Beschlussvorlage Gemeinde
Cölpin
öffentlich

B-Plan Nr. 6 "Am Koppelberg" Neu Käbelich in der Gemeinde Cölpin - erneute Abwägung zum Entwurf

1	Abwägungsdokumentation_06/2024(öffentlich)
---	--

Stellungnahme Nr.1 Deutsche Telekom

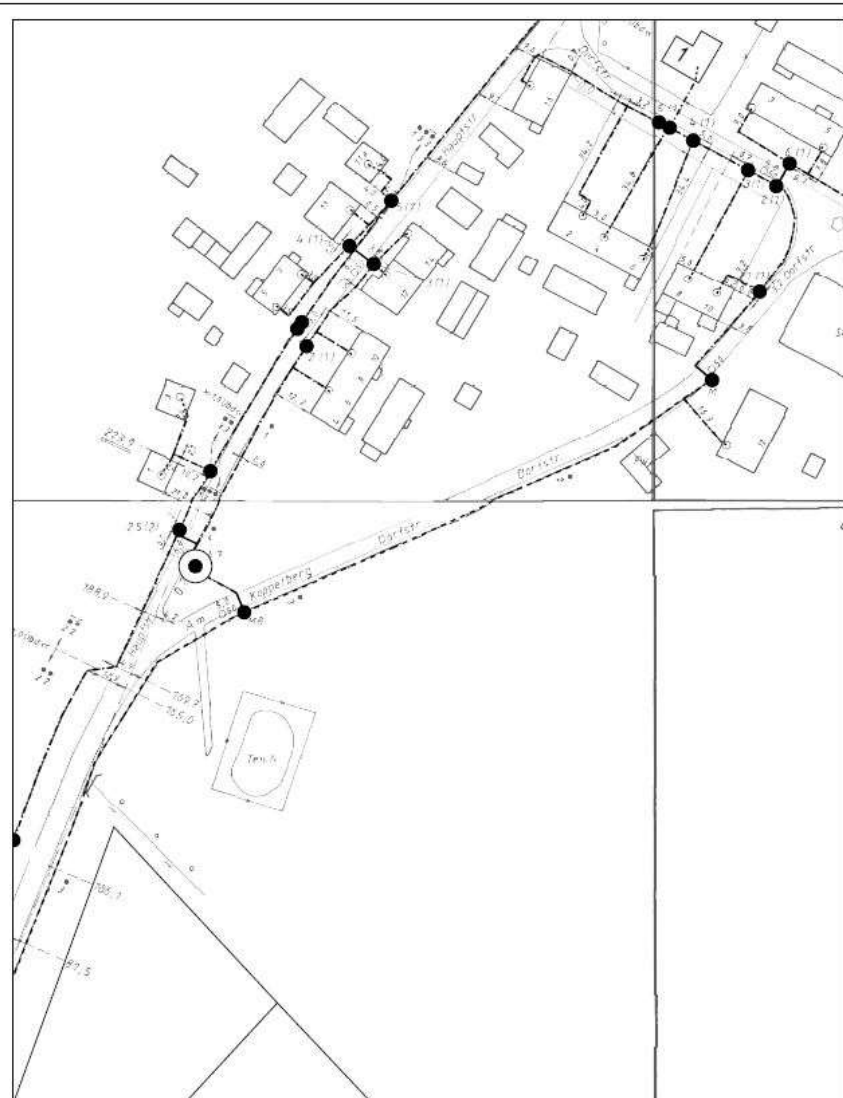
Stellungnahme Nr. 1 Deutsche Telekom	Abwägung
Deutsche Telekom Technik GmbH, Am Rowaer Forst 1, 17094 Burg Stargard A & S GmbH Neubrandenburg August-Milarch-Straße 1 17033 Neubrandenburg Marie Hundt PTI 23, Team Betrieb 1, Wegesicherung 030 8353 78255 M.Hundt@telekom.de 04.12.2023 B-Plan Nr. 6 "Am Koppelberg" im Ortsteil Neu Kabelich der Gemeinde Cölpin Vorgangsnummer: 03066-2023 Bitte geben Sie im Schriftwechsel immer die Vorgangsnummer an. Sehr geehrte Damen und Herren, die Telekom Deutschland GmbH – als Netzeigentümerin und Nutzungsberechtigte i. S. v. § 125 Abs. 1 TKG – hat die Deutsche Telekom Technik GmbH beauftragt und bevollmächtigt, alle Rechte und Pflichten der Wegesicherung wahrzunehmen sowie alle Planverfahren Dritter entgegenzunehmen und dementsprechend die erforderlichen Stellungnahmen abzugeben. Im Planbereich befinden sich Telekommunikationslinien (TK-Linien) der Deutschen Telekom AG, deren Lage aus beiliegenden Bestandsunterlagen zu entnehmen ist. Gegen die o. g. Planung haben wir dann keine Einwände, wenn für die Telekom die erforderlichen Unterhaltungs- und Erweiterungsmaßnahmen an ihrem ober- und unterirdischen Kabelnetz jederzeit möglich sind und die nachfolgend genannten Auflagen und Hinweise eingehalten werden. Wir bitten bei weiteren Planungen sicherzustellen, dass die vorhandenen TK-Linien möglichst unverändert in ihrer jetzigen Lage ohne Überbauung verbleiben können. Geländeänderungen im Bereich unserer Trassen (z.B. Höhenprofiländerungen) müssen in jedem Falle mit uns abgestimmt werden. Bei Freilegung der Telekommunikationslinien während der Baumaßnahme sind diese durch geeignete Maßnahmen zu schützen und zu sichern (z. B. durch Halbrohre). Unsere Leitungen sind in der Regel mit einer Überdeckung von ca. 60 cm Innerorts, bis zu 90 cm außerorts, verlegt. Eine abweichende Tiefenlage ist wegen Kreuzungen anderer Anlagen, infolge nachträglicher Veränderung der Deckung durch Straßenumbauten u. dgl. und aus anderen Gründen möglich. Sollten Sicherungs- bzw. Verlegemaßnahmen erforderlich sein, so sind diese rechtzeitig bei unserem Auftragseingang unter der nachfolgenden E-Mail-Adresse zu beantragen, damit für die Prüfung der Kostentragungspflicht und ggf. Erstellung der vertraglichen Regelungen ein angemessener Zeitraum zur Verfügung steht: T-NL-Ost-PTI-23-FS@telekom.de	TÖB Nr. 1 vom 04.12.2023 Stellungnahme wird berücksichtigt. Innerhalb des Geltungsbereiches befindet sich eine oberirdische Versorgungsleitung der Deutschen Telekom GmbH. Die Hinweise zum Umgang mit Leitungen der Medienträger sind in der Begründung und auf dem Plan vorhanden.

Stellungnahme Nr. 1 Deutsche Telekom	Abwägung
Achtung folgende Hinweise bitte an die beauftragten Tiefbaufirmen weiterleiten: Bei der Bauausführung ist darauf zu achten, dass Beschädigungen der vorhandenen Telekommunikationslinien vermieden werden und aus betrieblichen Gründen (z. B. im Falle von Störungen) der ungehinderte Zugang zu den Telekommunikationslinien jederzeit möglich ist. Insbesondere müssen Abdeckungen von Abzweigkästen und Kabelschächten sowie oberirdische Gehäuse so weit freigehalten werden, dass sie gefahrlos geöffnet und ggf. mit Kabelziehfahrzeugen angefahren werden können. Es ist deshalb erforderlich, dass sich die Bauausführenden vor Beginn der Arbeiten über die Lage, der zum Zeitpunkt der Bauausführung vorhandenen Telekommunikationslinien der Telekom informieren und einen Schachtschein einholen. Entweder über die Internetanwendung „Trassenauskunft Kabel“ (https://trassenauskunft-kabel.telekom.de) oder unter der Mailadresse (planauskunft.nordost@telekom.de). Die Kabelschutzanweisung der Telekom ist zu beachten. Wie sie Kabelschäden vermeiden und wie sie reagieren müssen, wenn es zu einer Beschädigung kommen, finden sie in unserm „Infolyer für Tiefbaufirmen“. Hier empfehlen wir die App „Trassen Defender“, um schnell und unkompliziert diese bei der Deutschen Telekom anzuzeigen. Die Kabelschutzanweisung der Deutschen Telekom AG ist zu beachten. Für Fragen zum Inhalt unseres Schreibens stehen wir Ihnen unter den oben genannten Kontaktmöglichkeiten zur Verfügung. Diese Planunterlage sind nur für interne Zwecke zu benutzen und nicht an Dritte weiterzugeben. Mit freundlichen Grüßen  Marie Hundt Digital signiert von Marie Hundt DN: OID.2.5.4.97+VATDE-814545262, O=Deutsche Telekom Technik GmbH, SERIALNUMBER=C- 11951838, SN=Hundt, G=Marie, CN=Marie Hundt, E=M.Hundt@telekom.de Grund: Ich bin der Verfasser dieses Dokuments Ort: Datum: 2023.12.04 09:51:44+01'00' Foxit PDF Editor Version: 12.1.3 i. A. Marie Hundt Anlagen 1 Übersichtsplan, Lagepläne 1 Kabelschutzanweisung 1 Infolyer für Tiefbaufirmen	Wird zur Kenntnis genommen.

Stellungnahme Nr. 2 E.dis Anlage

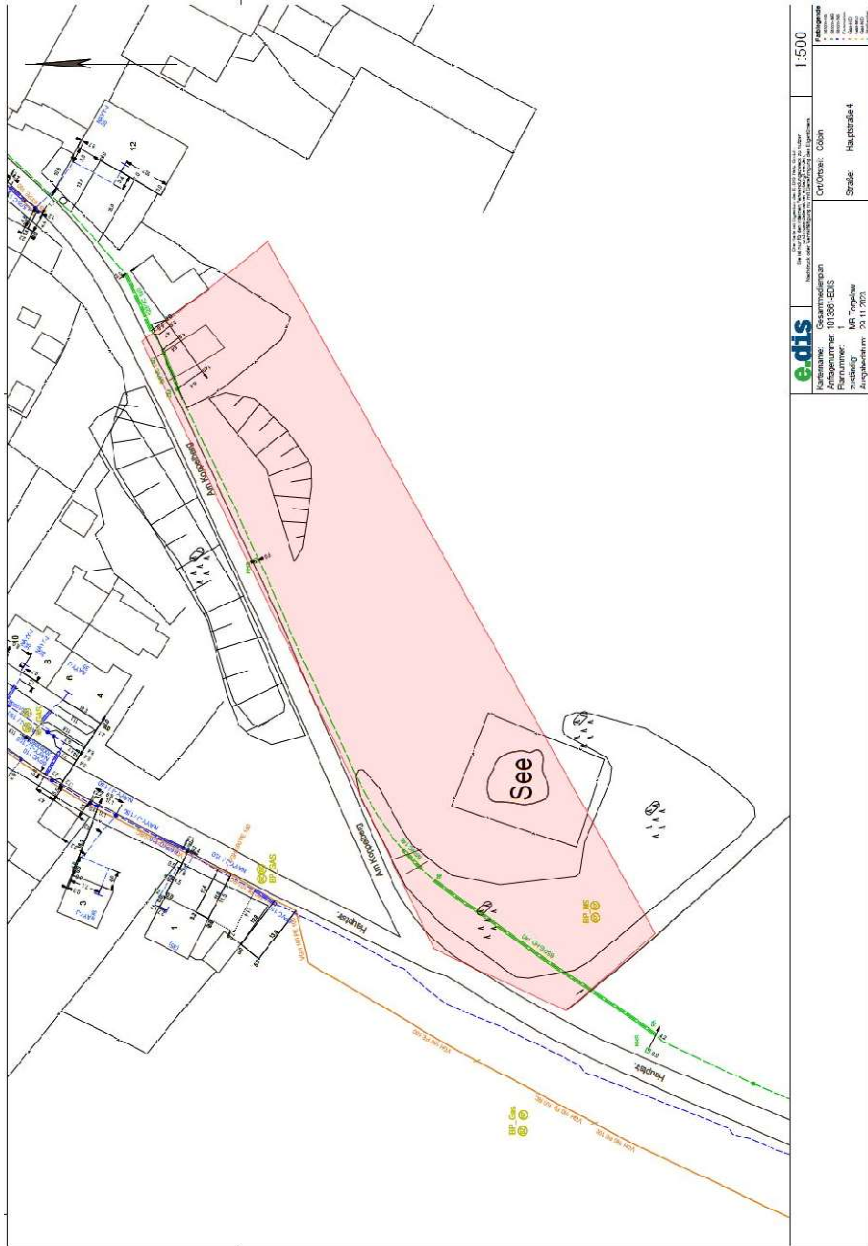
Im Bereich Ihrer Spartenanfrage befinden sich Versorgungsanlagen der E.DIS Netz GmbH.

Das rot umrandete Gebiet auf den Plänen stellt den Anfragebereich dar.

Stellungnahme wird berücksichtigt.

Eine Niederspannungsleitung befindet sich außerhalb des Geltungsbereiches.
Eine Mittelspannungsleitung verläuft innerhalb des Geltungsbereiches.

Die Hinweise zum Umgang mit Leitungen der Medienträger sind in der Begründung und auf dem Plan vorhanden.

Stellungnahme Nr. 5 Landesamt für innere Verwaltung - Anlagen

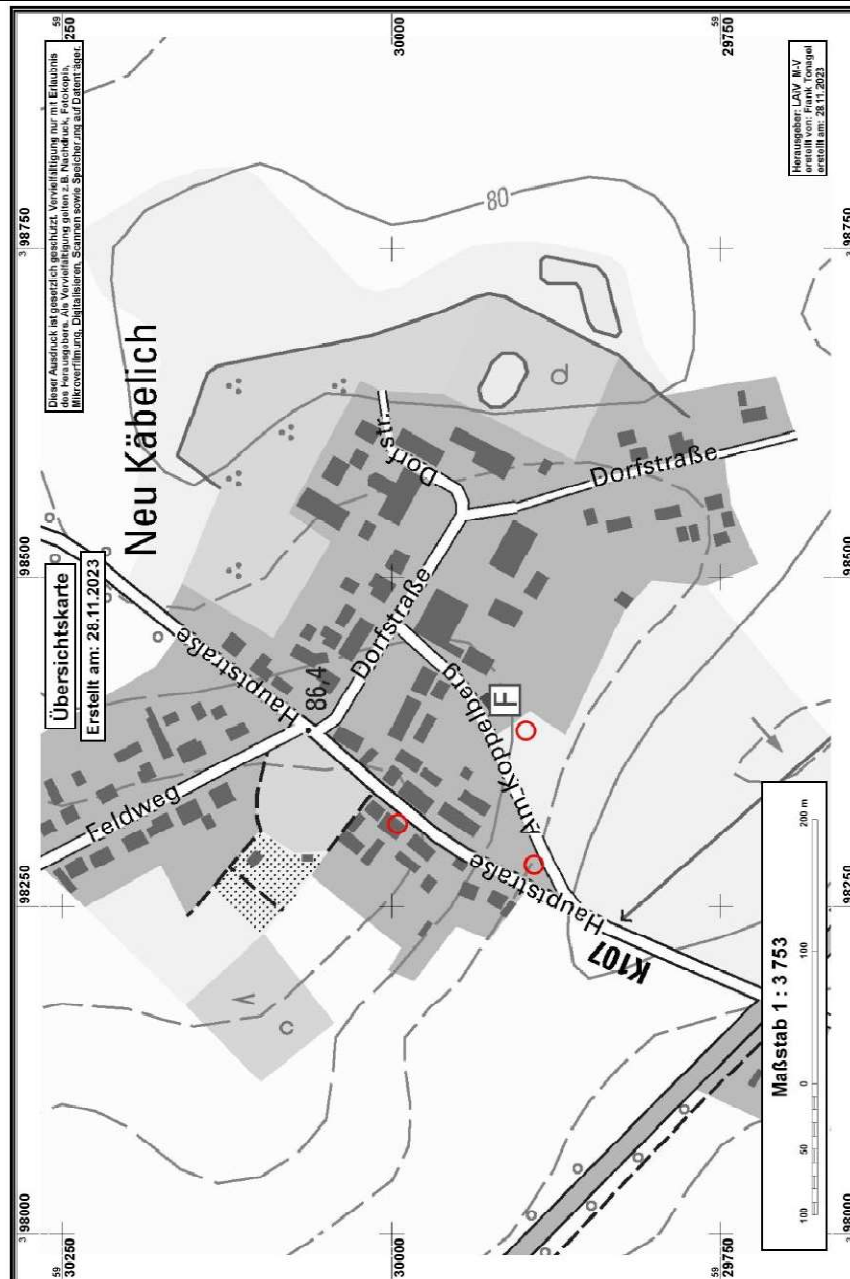
Stellungnahme Nr. 5 Landesamt für innere Verwaltung	Abwägung
Landesamt für innere Verwaltung Mecklenburg-Vorpommern Amt für Geoinformation, Vermessungs- und Katasterwesen Landesamt für innere Verwaltung Mecklenburg-Vorpommern Postfach 12 01 35, 19018 Schwerin A&S GmbH Neubrandenburg August-Milarch-Straße 1 DE-17033 Neubrandenburg bearbeitet von: Frank Tonagel Telefon: (0385) 588-56268 Fax: (0385) 509-56030 E-Mail: geodatenservice@laiv-mv.de Internet: http://www.laiv-mv.de Az: 341 - TOEB202300928 Schwerin, den 28.11.2023 Festpunkte der amtlichen geodätischen Grundlagennetze des Landes Mecklenburg-Vorpommern hier: B-Plan B-Plan Nr. 6 "Am Koppelberg" im Ortsteil Neu Käbelich der Gemeinde Cölpin Ihr Zeichen: 28.11.2023 Anlagen: Übersichten der im Planungsbereich vorhandenen Festpunkte Beschreibungen der im Planungsbereich vorhandenen Festpunkte Merkblatt über die Bedeutung und Erhaltung der Festpunkte Sehr geehrte Damen und Herren, in dem von Ihnen angegebenen Bereich befinden sich gesetzlich geschützte Festpunkte der amtlichen geodätischen Grundlagennetze des Landes Mecklenburg-Vorpommern. Die genaue Lage der Festpunkte entnehmen Sie bitte den Anlagen; die Festpunkte sind dort farbig markiert. In der Örtlichkeit sind die Festpunkte durch entsprechende Vermessungsmarken gekennzeichnet ("vermarkt"). Vermessungsmarken sind nach § 26 des Gesetzes über das amtliche Geoinformations- und Vermessungswesen (Geoinformations- und Vermessungsgesetz - GeoVermG M-V) vom 16. Dezember 2010 (GVOB. M-V S. 713) gesetzlich geschützt: - Vermessungsmarken dürfen nicht unbefugt eingebracht, in ihrer Lage verändert oder entfernt werden. - Zur Sicherung der mit dem Boden verbundenen Vermessungsmarken des Lage-, Höhen- und Schwerefestpunktfeldes darf eine kreisförmige Schutzfläche von zwei Metern Durchmesser weder überbaut noch abgetragen oder auf sonstige Weise verändert werden. Um die mit dem Boden verbundenen Vermessungsmarken von	TÖB Nr. 5 vom 28.11.2023 Stellungnahme wird berücksichtigt. Die Hinweise werden zur Kenntnis genommen.

Stellungnahme Nr. 5 Landesamt für innere Verwaltung	Abwägung
Lagefestpunkten der Hierarchiestufe C und D auch zukünftig für satellitengestützte Messverfahren (z.B. GPS) nutzen zu können, sollten im Umkreis von 30 m um die Vermessungsmarken Anpflanzungen von Bäumen oder hohen Sträuchern vermieden werden. Dies gilt nicht für Lagefestpunkte (TP) 1.-3. Ordnung. - Der feste Stand, die Erkennbarkeit und die Verwendbarkeit der Vermessungsmarken dürfen nicht gefährdet werden, es sei denn, notwendige Maßnahmen rechtfertigen eine Gefährdung der Vermessungsmarken. - Wer notwendige Maßnahmen treffen will, durch die geodätische Festpunkte gefährdet werden können, hat dies unverzüglich dem Amt für Geoinformation, Vermessungs- und Katasterwesen mitzuteilen. Falls Festpunkte bereits jetzt durch das Bauvorhaben gefährdet sind, ist rechtzeitig (ca. 4 Wochen vor Beginn der Baumaßnahme) ein Antrag auf Verlegung des Festpunktes beim Amt für Geoinformation, Vermessungs- und Katasterwesen zu stellen. Ein Zuwiderhandeln gegen die genannten gesetzlichen Bestimmungen ist eine Ordnungswidrigkeit und kann mit einer Geldbuße bis zu 5 000 Euro geahndet werden. Ich behalte mir vor, ggf. Schadenersatzansprüche geltend zu machen. Bitte beachten Sie das beiliegende Merkblatt über die Bedeutung und Erhaltung der Festpunkte. Hinweis: Bitte beteiligen Sie auch die jeweiligen Landkreise bzw. kreisfreien Städte als zuständige Vermessungs- und Katasterbehörden, da diese im Rahmen von Liegenschaftsvermessungen das Aufnahmepunktfeld aufbauen. Aufnahmepunkte sind ebenfalls zu schützen. Mit freundlichen Grüßen Im Auftrag Frank Tonagel	Eine diesbezügliche Rückfrage beim Landesamt für innere Verwaltung ergab, dass bei Umsetzung des Vorhabens die Vermessungsmarke im GB aufgegeben und nicht an einem anderen Standort im GB ersetzt würde. Es ergibt sich daher kein Konflikt zwischen Baumstandorten und Vermessungsmarke. Der Hinweis wird zur Kenntnis genommen. Ein entsprechender Hinweis ist in Plan und Begründung aufgenommen. Die gesetzlich geschützte Vermessungsmarke befindet sich im festgesetzten Baufenster des Geltungsbereiches und wird bei Realisierung des Vorhabens aufgegeben werden müssen. Ein entsprechender Antrag wird rechtzeitig, im Anschluss an das B-Planverfahren beim Amt für Geoinformation, Vermessungs- und Katasterwesen gestellt.
